改善箇所説明図

基準不適合発生箇所

前2軸車において、

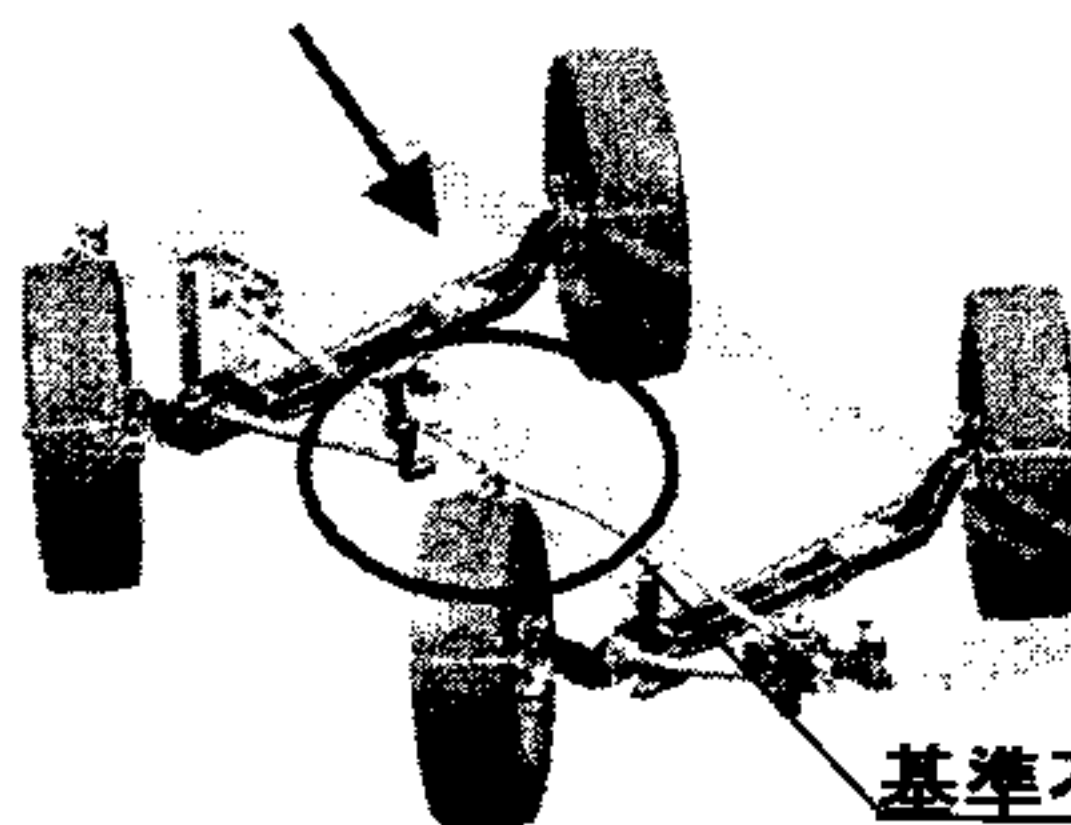
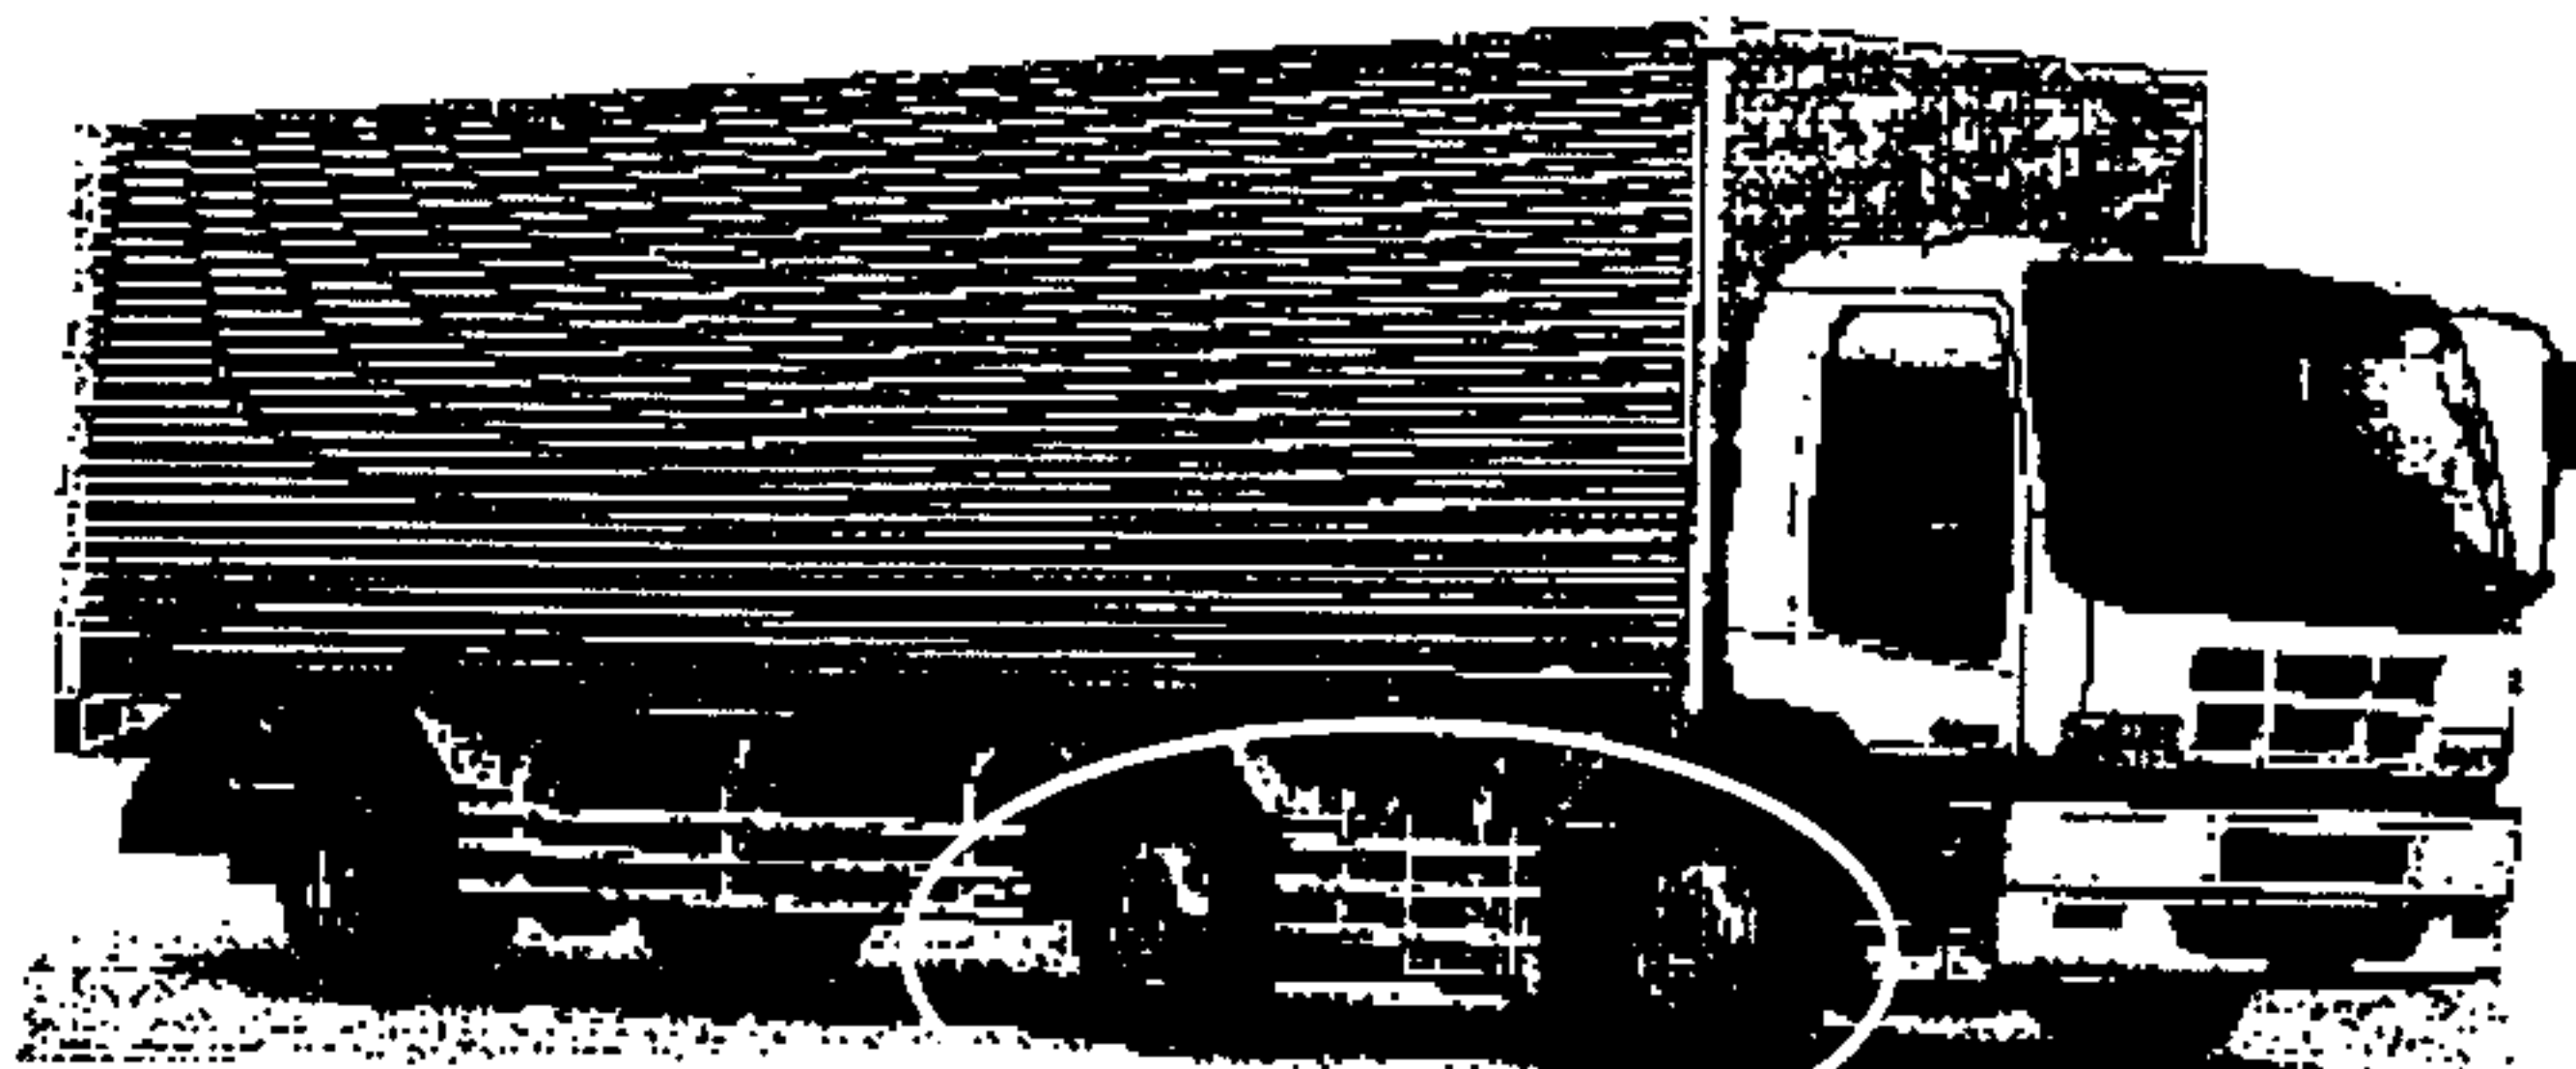
- ①リンクロッドの形状が不適切なため、ハンドルを最大限まで切った状態で段差を通過した場合、当該ロッドがタイヤと接触することがある。そのため、そのままの状態を使用を続けると、最悪の場合、ロッドが折損し、確実な操舵ができなくなるおそれがある。
- ②ブレーキパイプの形状が不適切なため、ハンドルを最大限まで切った状態で段差を通過した場合、当該パイプがタイヤと接触することがある。そのため、そのままの状態を使用を続けると、当該パイプが損傷し、最悪の場合、パイプが破損し、エアが漏れて制動力が低下するおそれがある。

改善の内容: ①全車両、リンクロッドを対策品と交換し、タイヤ切れ角ストッパを調整する。
 なお、一部の車両について、上記の変更のみでは、リンクロッドがブレーキパイプ及びパワーステアリングオイルパイプと干渉するため、併せて、形状変更した対策品と交換する。
 ②全車両、ブレーキパイプを対策品と交換する。

識別: リンクロッドに黄色ペイントを塗布する。
